Réponses à l'avis délibéré de la mission régionale d'autorité environnementale Hauts-de-France sur le projet d'exploitation d'une carrière de craie à Dizy-le-Gros (02)

**Avis délibéré de la mission régionale
d'autorité environnementale
Hauts-de-France
sur le projet d'exploitation d'une carrière de craie
à Dizy-le-Gros (02)
Actualisation de l'avis de l'autorité environnementale
du 11 août 2020**

n°MRAe 2021_5987

Plan de phasage – Source : dossier du pétitionnaire – note de présentation page 7 d'avril 2020 *note de présentation page 7 de novembre 2021*

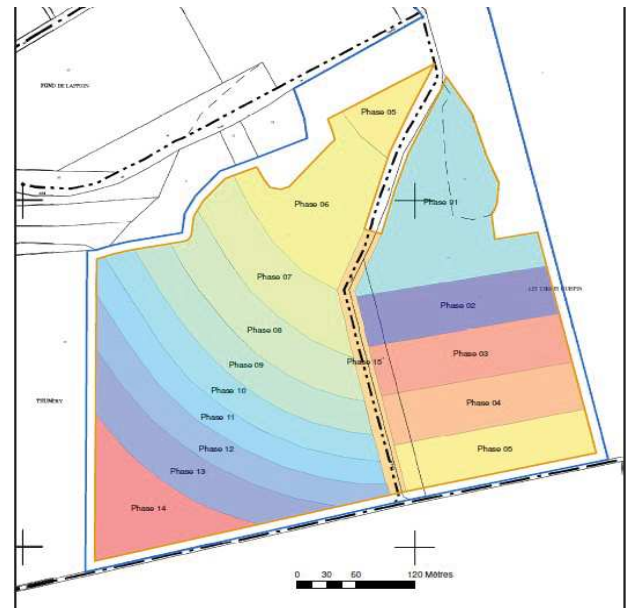
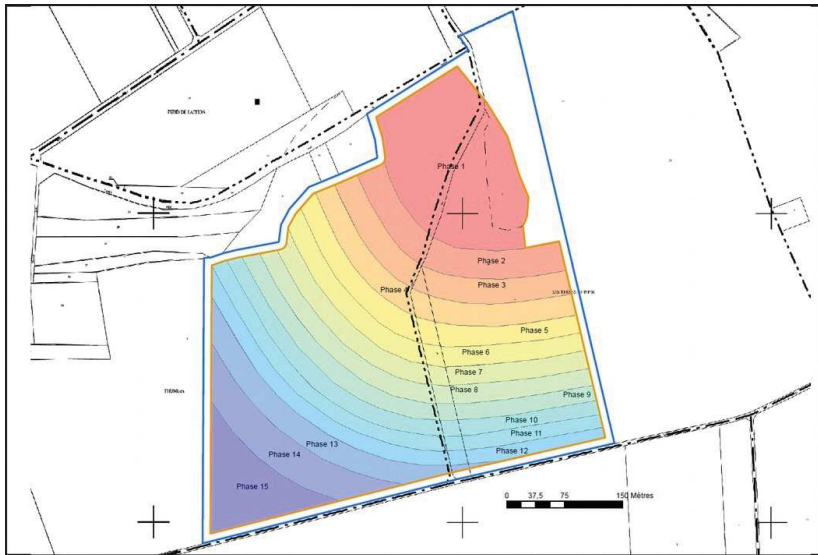
Concernant le phasage d'exécution des travaux, celui-ci a été modifié de manière significative. Ainsi, l'exploitation initiale, qui prévoyait un phasage en 15 étapes, avec une première phase durant la première année puis les 14 phases suivantes tous les deux ans (page 6 et plan page 7 de la note de présentation d'avril 2020) et selon des tranches concentriques étendues sur l'ensemble de l'emprise, a été revue. Le nouveau plan de phasage proposé (page 7 de la note de projet de novembre 2021) envisage une disposition différente avec deux secteurs de progressions en 14 phases durant chacune deux années, scindés en deux par l'ultime phase 15 prévue sur une année.
